**2024\_CBS\_06906 OMV\_2023168487 K - aanvraag omgevingsvergunning voor het bouwen van een meergezinswoning bestaande uit 17 sociale appartementen en een fietsenstalling + de exploitatie van een dieseltank - zonder openbaar onderzoek - Elsstraat, 9000 Gent - Weigering**

**Het college van burgemeester en schepenen weigert de aanvraag.**

- Onderwerp: het bouwen van een meergezinswoning bestaande uit 17 sociale appartementen en een fietsenstalling + de exploitatie van een dieseltank
- Adres: Elsstraat lot 21, 9000 Gent
- Kadastrale gegevens: afdeling 7 sectie G nr. 908Z

SBM0208 - Tondelier - BLOK 1 - SHV lot 21 + loten 22-28  
BLAF – Office Kersten Geers David Van Severen – EVR Architecten  
Tondelier Development – Oryx projects

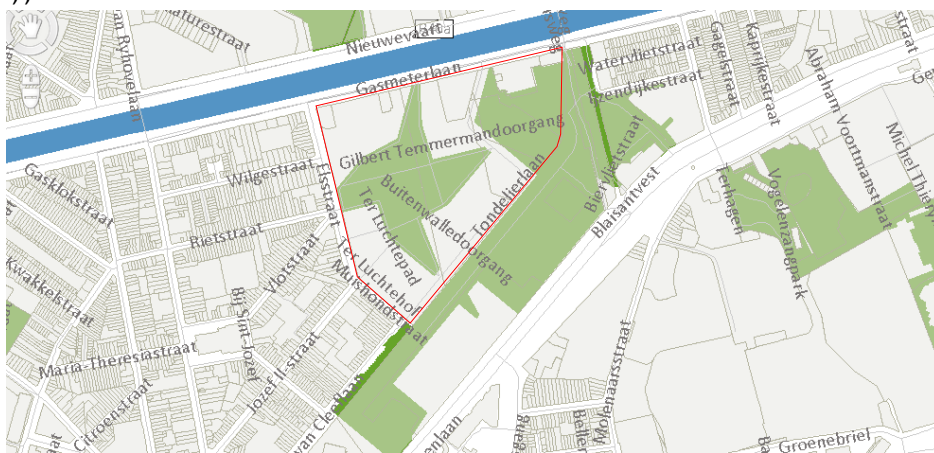
De groene buffer wordt in praktijk een plantenbak, maar is noordelijk- en schaduwgericht. Het wordt voor de Kamer geen evidentie hier levendigs van te maken, ze is bezorgd over de bewatering.

Het binnengebied met fietsenstalling en de groenoplossing ligt moeilijk. De oplossingsrichtingen hierboven geformuleerd zullen het gelijkvloers van meer adem voorzien. Met beperkte maatregelen kan de kwaliteit van het binnengebied verhogen. Voor de direct aangeschakelde woonunit is dit een belangrijke plek. Daarnaast vormt de plek ook de toegang voor de bewoners naar de publieke ruimte die erachter ligt. Indien deze niet publiek zal zijn heeft het weinig zin hierop aan te sluiten. De grote achterberging zet de koer helemaal dicht, de Kamer oppert te bestuderen hoe het plan ook hier van meer ademruimte kan worden voorzien.

De keuze voor sociale huisvesting op deze hoek vervalt de keuze voor het actieve plan. Indien dit cruciaal is dan wordt de sociale huisvesting beter op een andere locatie ingepast, en wordt hier voor een meergezinswoning met bijkomende functie in de plint verkozen. Dit vraagt uitspraken op hoger niveau.
